Samenvatting inspectie

sportcomplex Breda / Doctor Schaepmanlaan 4 / 4837BW Breda / 2025

Situatieschets

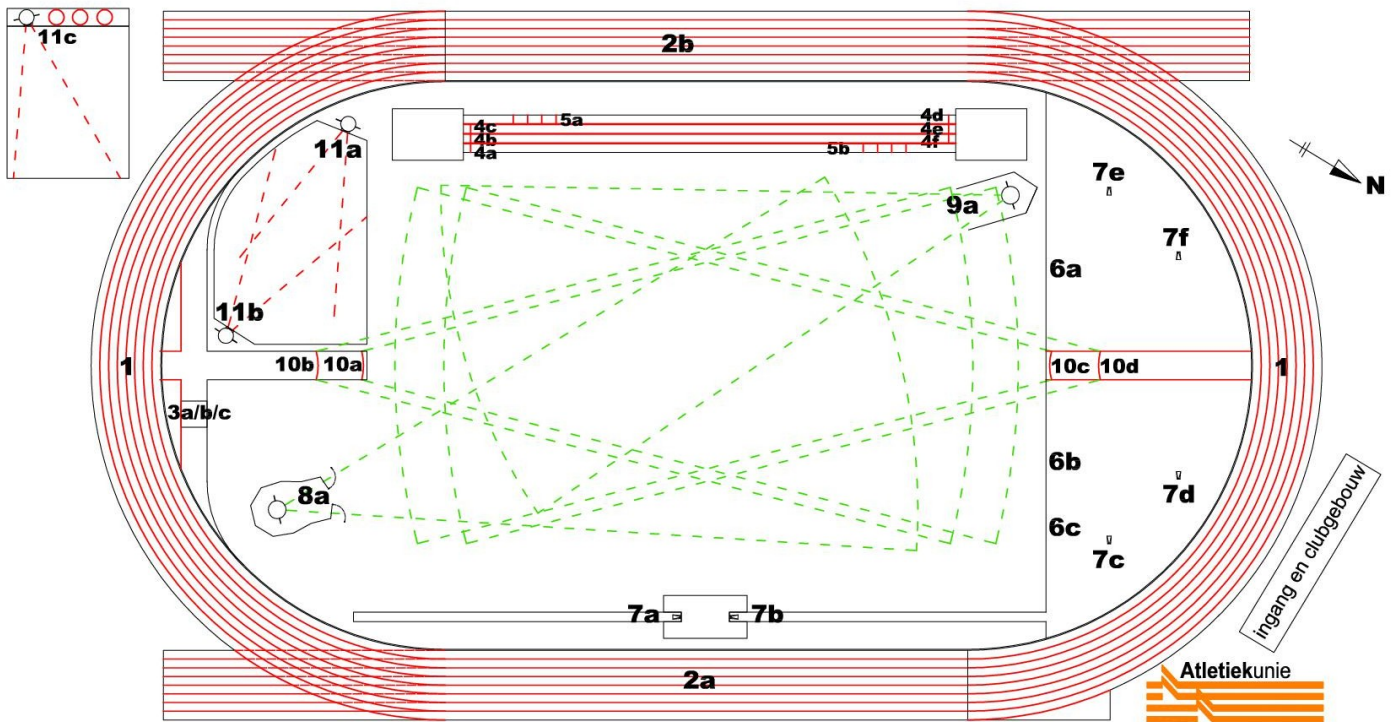
Voorzieningen (7)A, (7)C, (7)D, (7)E en (7)F voor polsstokhoogspringen waren tijdens de inspectie niet veilig en niet wedstrijdgeschikt, maar kunnen veilig en wedstrijdgeschikt gemaakt worden door het correct plaatsen van de op de accommodatie aanwezige landingsmat volgens Wedstrijdreglement TR28.12 en van de staanders volgens Wedstrijdreglement TR28.1 en TR28.8 t/m 10. De veiligheid en de wedstrijdgeschiktheid zijn dan ter beoordeling van de wedstrijdleider.
